Cat.6 多対LANケーブルの配列変更(標準品)に関するお知らせ

2.変更内容 参考例:0.5-24P(IS)NSGDT6(No.)

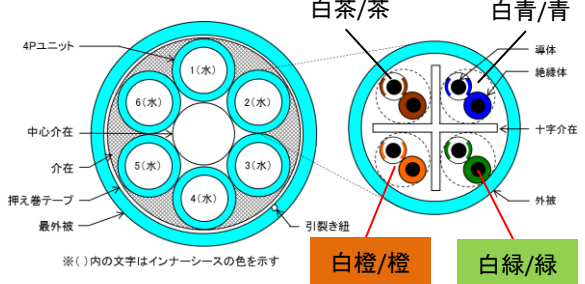
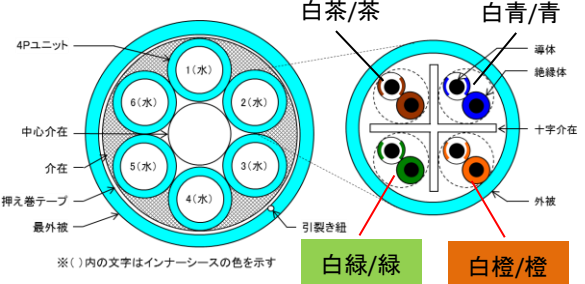
この度、標準在庫品であるCat.6 多対LANケーブルの配列「568A配列」を「568B配列」へ順次仕様の変更をさせていただきますので、ご案内申し上げます。

近年、多対ケーブルへモジュラープラグを取付けする施工が増え、かつ、568B結線のニーズが多いため、標準仕様を「568B配列」とさせていただきます。

旧標準仕様「568A配列」	新標準仕様「568B配列」
構造	断面構造		
	標準外径	19.3mm	
	概算質量	300kg/km

尚、仕様変更につきましては、2015年9月製造分より実施を予定しております。

「568A配列」につきましては受注生産にて対応いたします。
